**Projet de nouveau Règlement sur les dispositifs de retenue pour enfants**

### **Proposition de complément 1 au projet de nouveau Règlement sur les dispositifs de retenue pour enfants**

#### **Communication de l'expert du Japon\***

Appendice 3, insérer une nouvelle figure, comme suit:

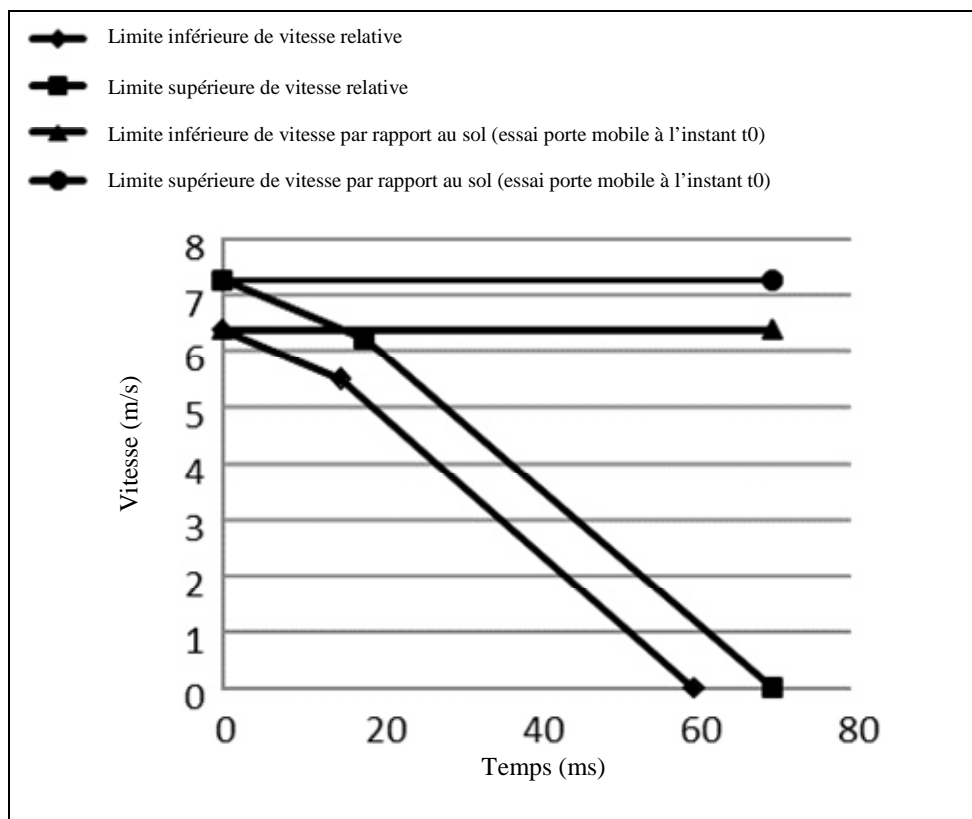
Paragraphe 7.1.3.1.3.4, modifier comme suit:

«7.1.3.1.3.4 Le montage d'essai doit permettre de reproduire une vitesse relative entre le panneau de porte et la banquette d'essai conforme aux prescriptions de l'annexe 7, appendice 3. La pénétration maximale dans le panneau de portière est définie à l'annexe 6, appendice 3. La valeur de la vitesse relative entre le panneau de portière et la banquette d'essai ne doit pas être faussée par un contact avec le dispositif de retenue et doit rester dans la plage de tolérance définie à l'annexe 7, appendice 3. **Dans un essai où la porte est stationnaire à l'instant  $t_0$ , la porte doit être fixe et le mannequin doit avoir une vitesse par rapport au sol à l'instant  $t_0$  comprise entre [6,375 m/s] et [7,25 m/s]. Dans un essai où la porte est mobile à l'instant  $t_0$ , la vitesse de la porte par rapport au sol doit demeurer dans la plage de tolérance définie à l'annexe 7, appendice 3, au moins jusqu'à ce que la pénétration maximale soit atteinte, et le mannequin doit être stationnaire à l'instant  $t_0$ .».**

Appendice 3, figure, supprimer

Dans le projet de nouveau Règlement ONU (ECE/TRANS/WP.29/2012/53), la seule condition d'essai fixée est la valeur de la vitesse relative entre le panneau de portière et la banquette pour l'essai de choc latéral. Cette condition d'essai cependant risque d'engendrer diverses situations où tous les essais n'auraient pas le même degré de rigueur. C'est pourquoi il est proposé d'ajouter une nouvelle condition d'essai de manière à instaurer une situation unique dans laquelle le degré de rigueur sera le même dans les essais de décélération et d'accélération sur chariot.
